RRG. 6822.1.2018

Odowiedzi na pytania złożone w postępowaniu o udzielenie zamówienia publicznego w trybie zapytania ofertowego na realizację zadania pn.:

**"Budowa siłowni zewnętrznej, strefy relaksu oraz placu zabaw
w ramach programu Otwarte Strefy Aktywności 2018"**

Rzut urządzenia wraz ze strefą funkcjonalną

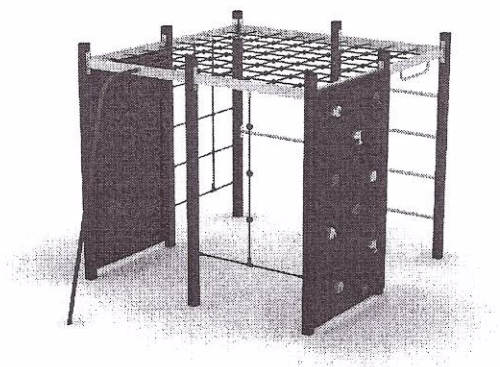
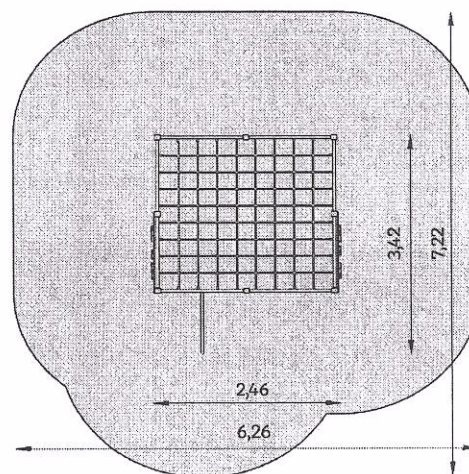
Pytanie 3. Czy Zamawiający uznaje za równoważny czworokąt sprawnościowy (karta w załączniku) do urządzenia opisanego w zapytaniu jako "sześciokąt pajęczyna"?

Czworokąt sprawnościowy to zestaw składający się z:

- drabinki pionowej: 1 szt
- drążka do podciągania: 1 szt
- liny wspinaczkowej: 1 szt
- linarium poziomego dł. 230 cm, szer. 230 cm: 1 szt
- przepłotni pionowej z lin: 1 szt
- rury strażackiej wys. 200 cm: 1 szt
- ścianki wspinaczkowej wys. 205 cm: 2 szt
- zestawu do przewrotów: 1 szt

Odpowiedź: Zamawiający **uznaje za równoważny** czworokąt sprawnościowy składający się z w/w elementów (karta w załączeniu).
